Product Change Notice (PCN)

件名: R8C/32x、R8C/M12A LSSOP 20pin 製品の部材、包装変更のご案内

R8C/32x、R8C/M12A LSSOP20pin 部材、包装変更 相違点資料

MCP-AB-22-0130

T&Rの変更点 リールサイズ詳細

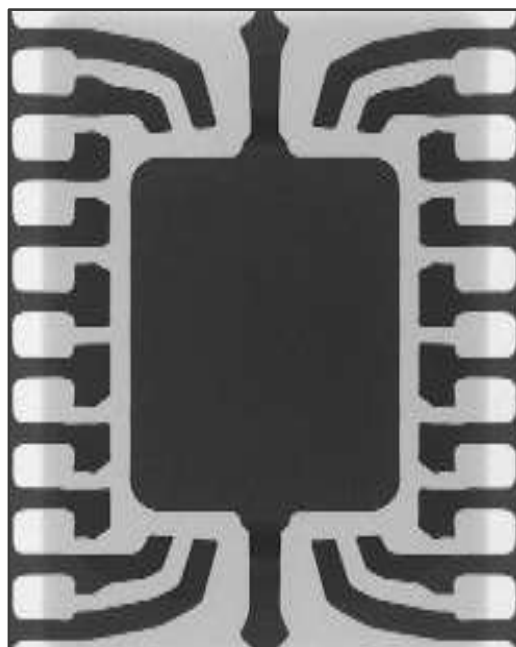
変更前

Tape Code		MTE1208G-20P2E-A
Tape Dimensions (mm)	W	12.0
	P1	8.0
	A0	6.9
	B0	7.0
	K0	1.6
	F	5.5
	D1	2.0
Reel Dimensions (mm)	A	254
	N	100
	W1	13.4
	W2	17.4
Maximum storage No. IC/ Reel		2500

変更後

Tape Code		MTE1208G-20P2E-A
Tape Dimensions (mm)	W	12
	P1	8
	A0	6.9
	B0	7.0
	K0	1.6
	F	5.5
	D1	2.0
Reel Dimensions (mm)	A	330
	N	100
	W1	13.4
	W2	17.4
Maximum storage No. IC/ Reel		4000

R8C/M12A 20pin LSSOP リードフレーム

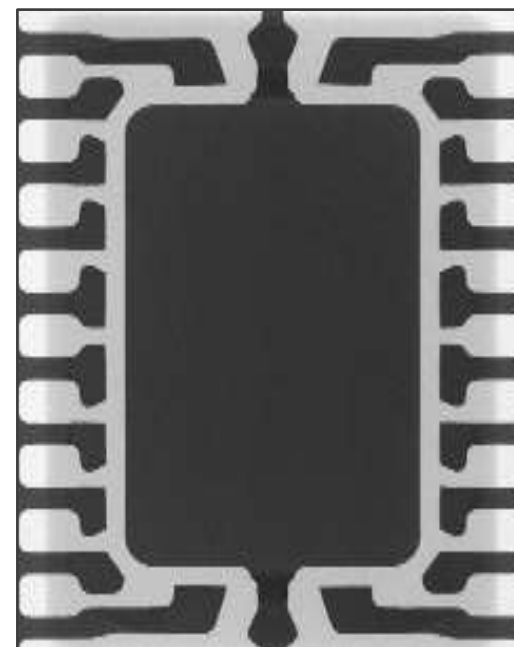
認定された実績のあるリードフレームに統一します。

変更前
フレームA

R8C/M12Aのみ

変更後
フレームB

R8C/32x 他
